Bureau  
d'audiences  
publiques sur  
l'environnement

Rapport 268

# Projet de construction de la voie de contournement de Rouyn-Noranda, route 117

Rapport d'enquête et d'audience publique

Figure 3 Le réseau de camionnage proposé

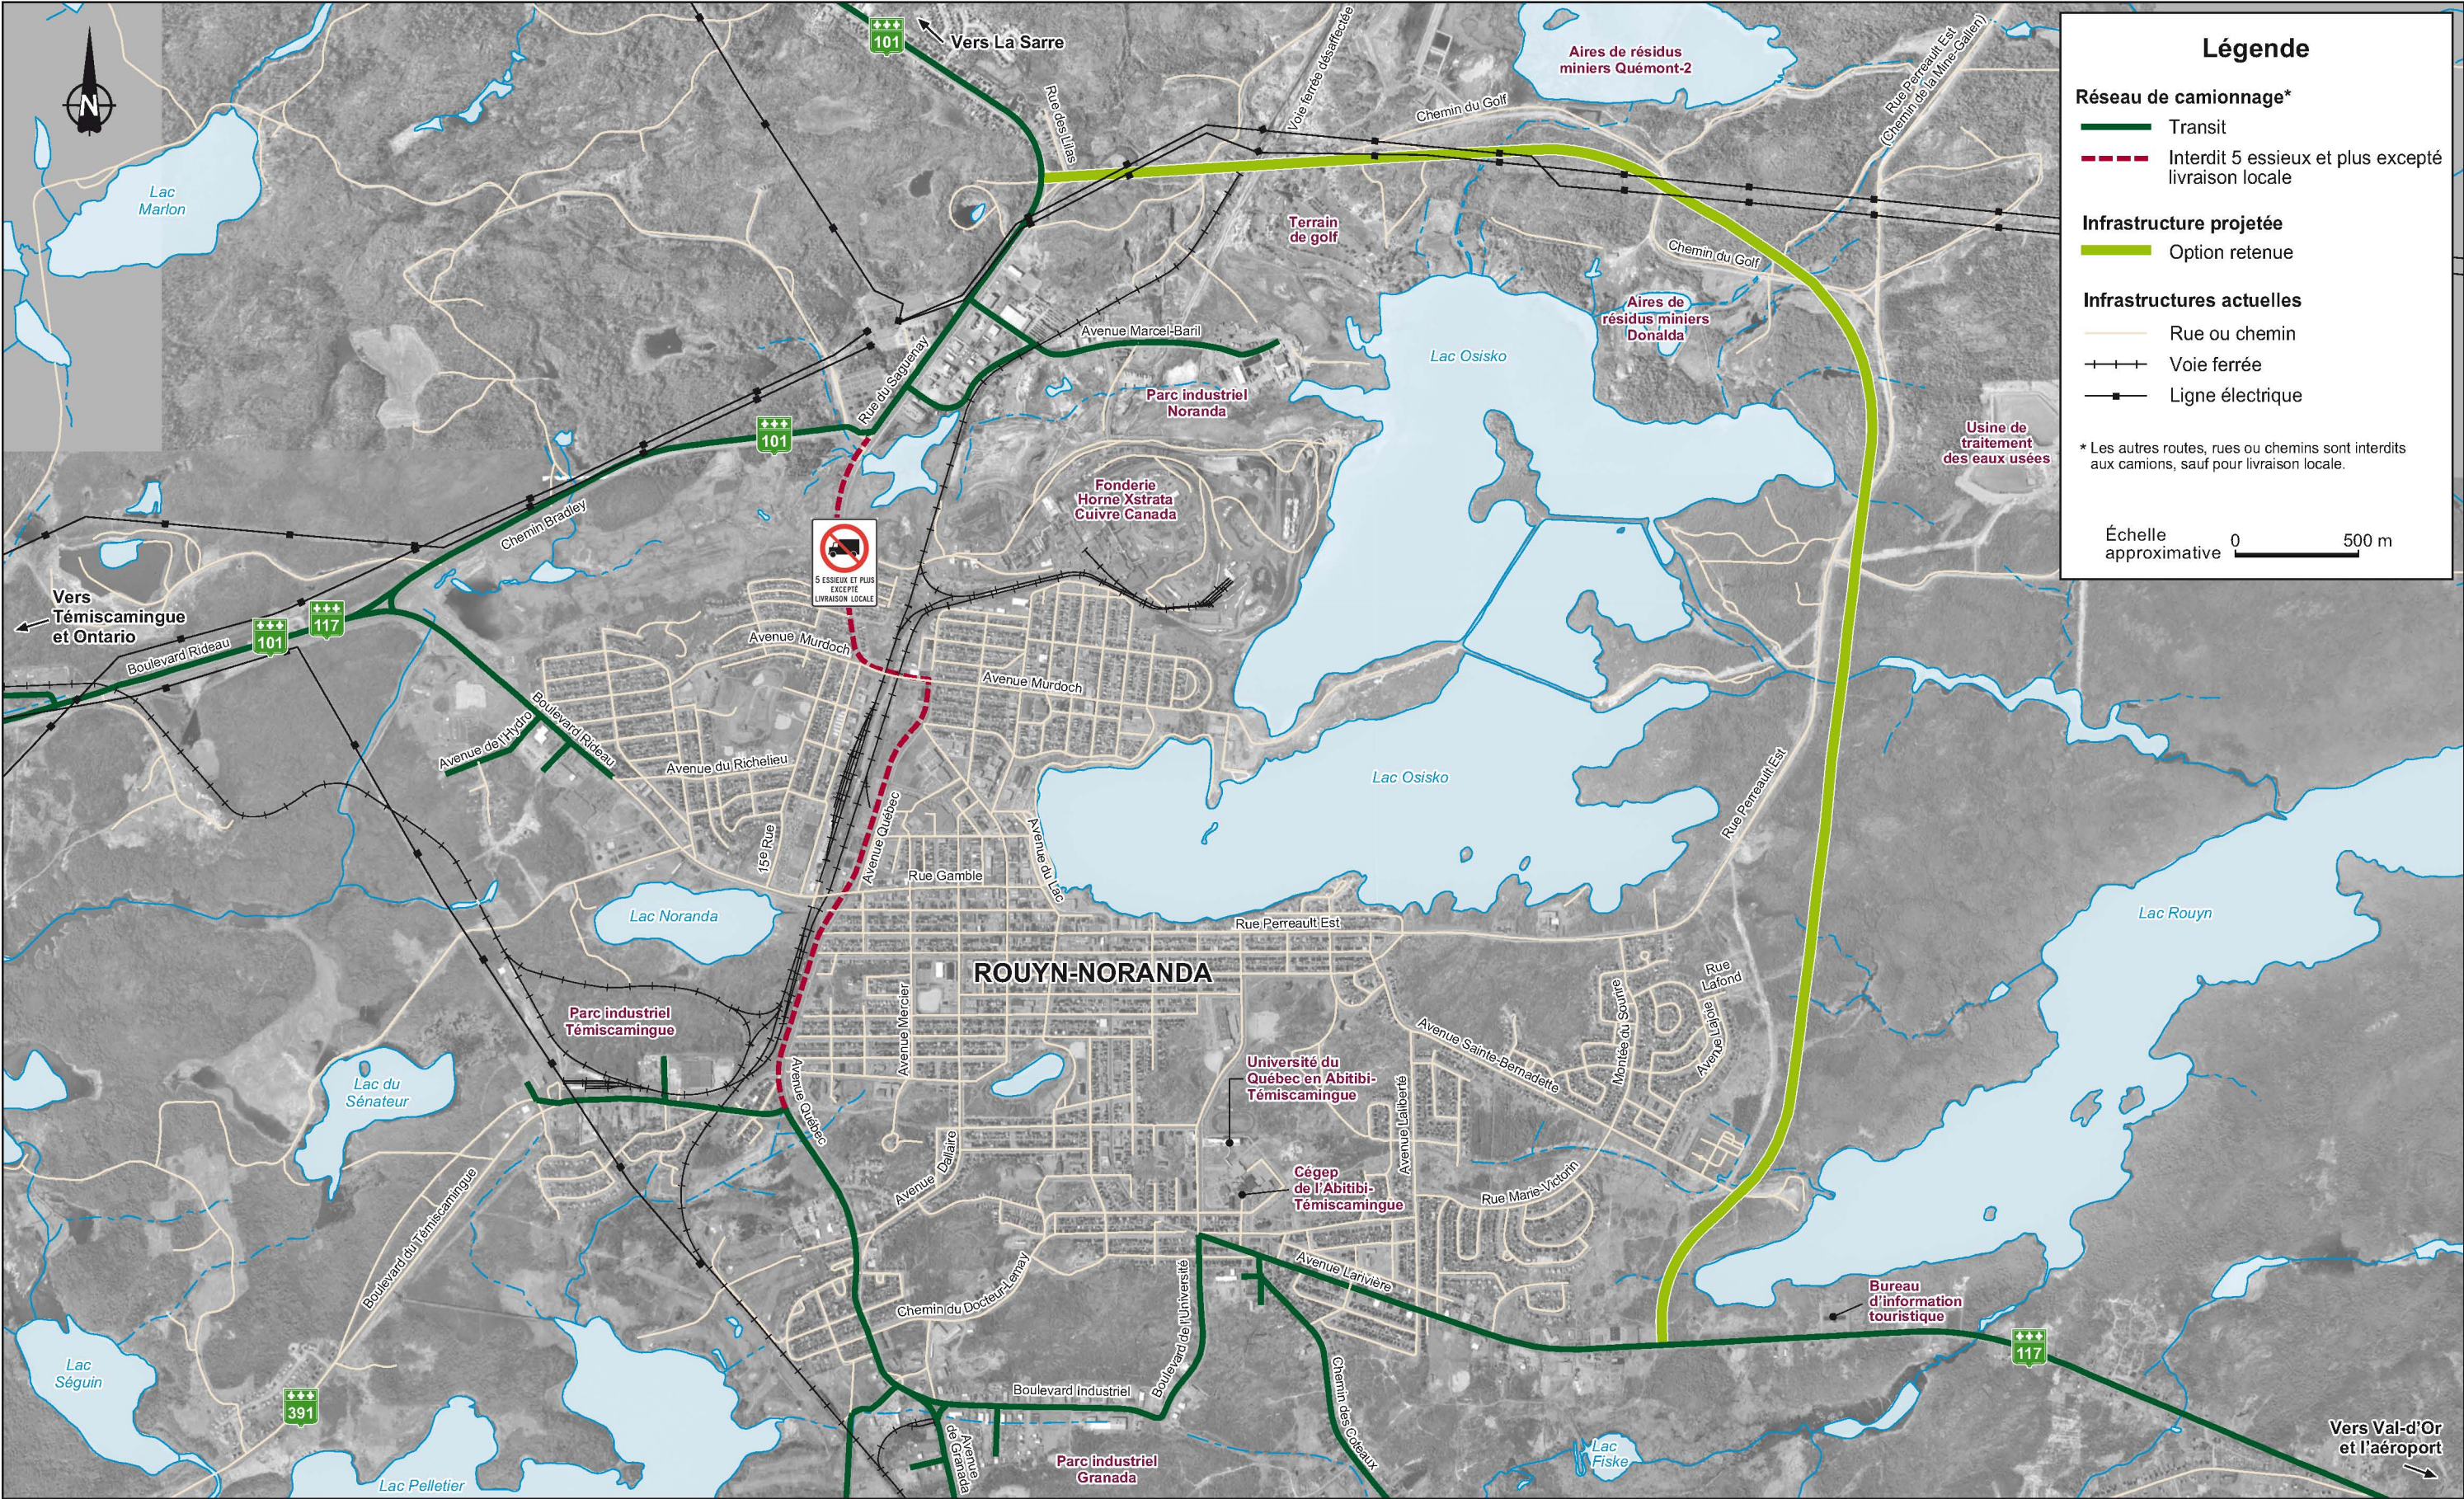
Certains camionneurs empruntent le trajet alternatif pour éviter le centre-ville. Ce trajet passe par le boulevard de l'Université, le boulevard Industriel et l'avenue Québec au sud du boulevard Rideau (figure 3). En 2005, le débit journalier moyen annuel sur ce trajet variait de 7 200 à 17 300 véhicules avec un pourcentage de véhicules lourds de 7 à 17 % (PR3.1, carte 3). Selon l'enquête origine-destination de 2002, 72 % du trafic total des véhicules lourds dans l'agglomération utilisait ce trajet de même que 77 % des véhicules lourds en transit (DA3, p. 29). Soulignons que, depuis 2006, le trafic lourd en transit ne peut plus circuler sur l'avenue Québec au nord de la rue Gamble. Ainsi, les camionneurs en transit sur l'avenue Québec et la rue Gamble doivent obligatoirement emprunter le boulevard Rideau.
